柏崎刈羽原子力発電所 原子炉施設保安規定変更比較表

図4

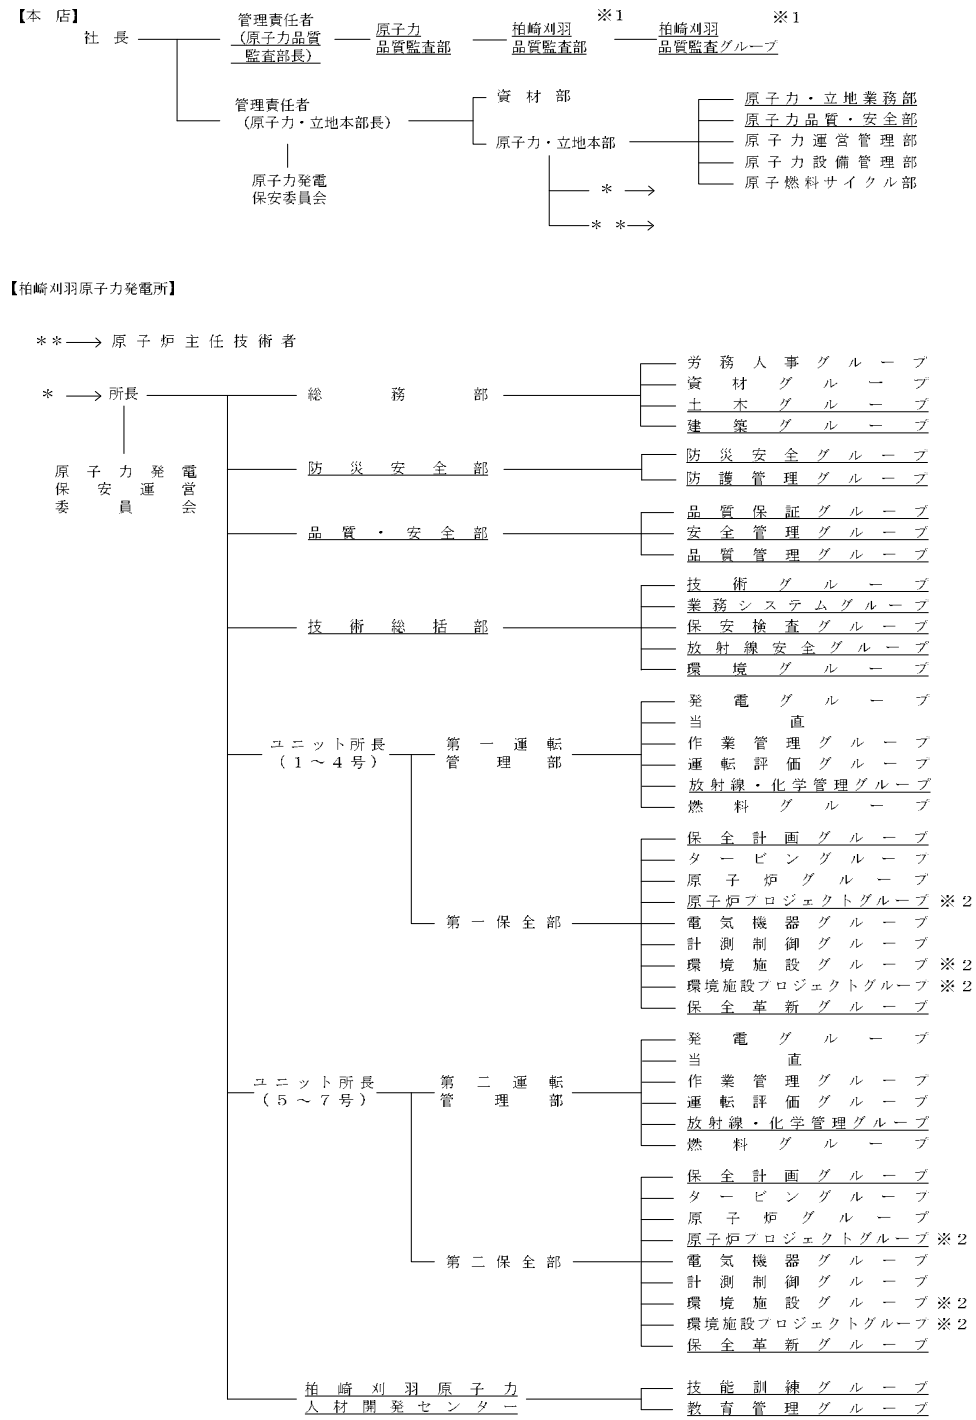
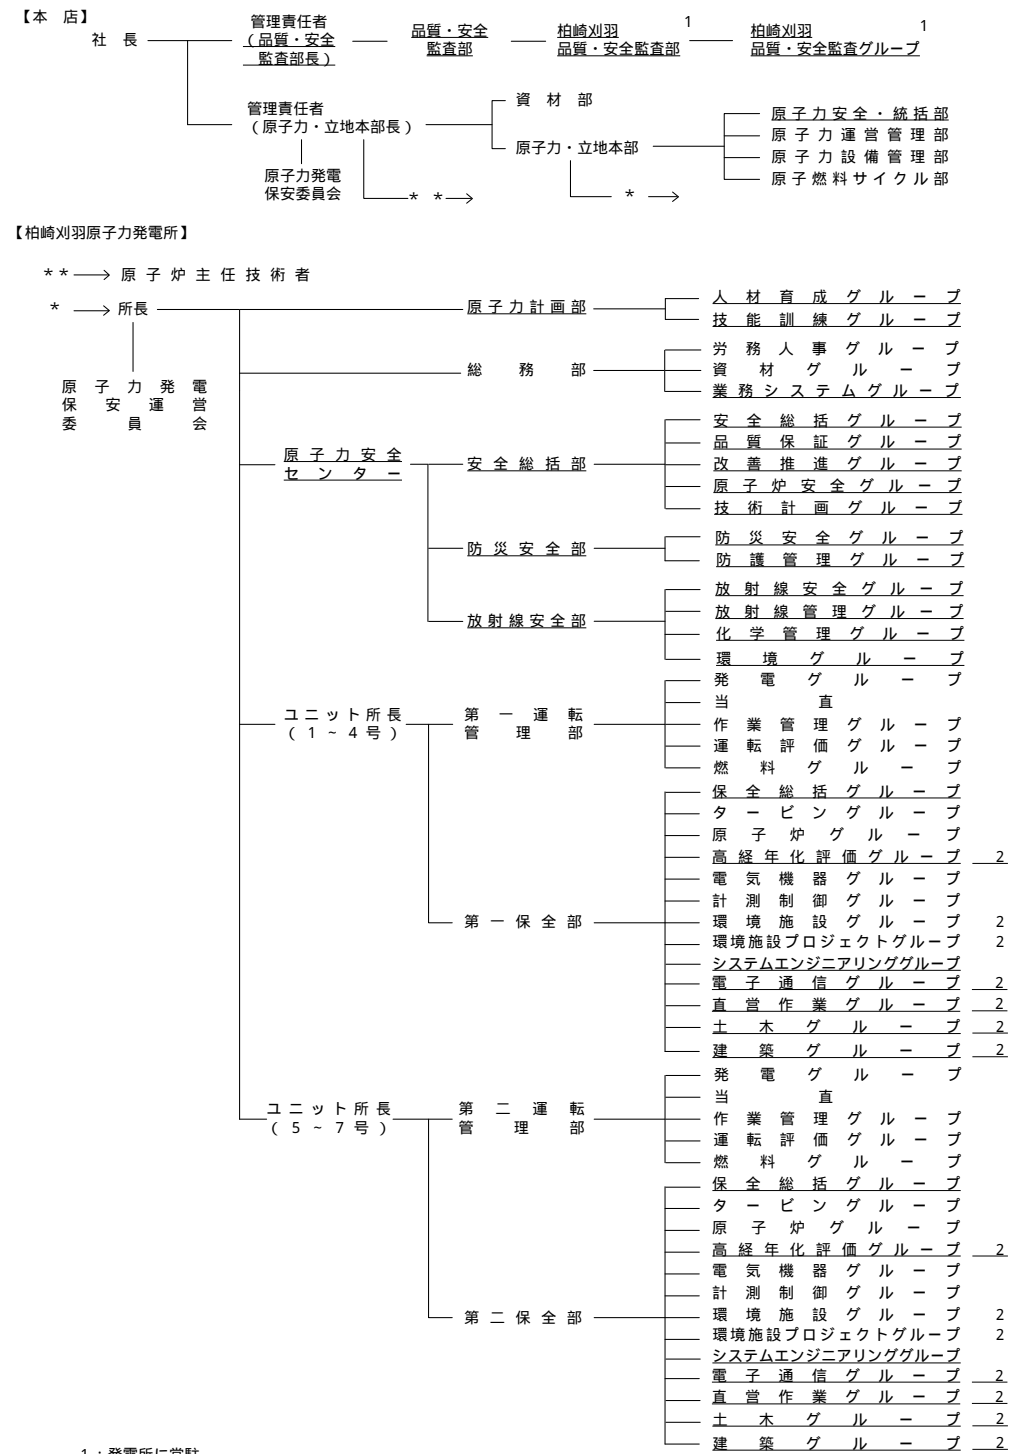
第4条 発電所の保安に関する組織は、図4のとおりとする。

※1：発電所に常駐。
 ※2：原子炉プロジェクトグループ、環境施設グループ及び環境施設プロジェクトグループは、それぞれ1グループで1～7号炉を所管する。(所管する号炉が第一及び第二保全部に係ることから、便宜上両部に記載している。)

1：発電所に常駐。
 2：それぞれ1グループで1～7号炉を所管する。(所管する号炉が第一及び第二保全部に係ることから、便宜上両部に記載している。)

本店、福島第二及び柏崎刈羽原子力発電所の組織改編に伴う変更

原子炉主任技術者の体制の変更
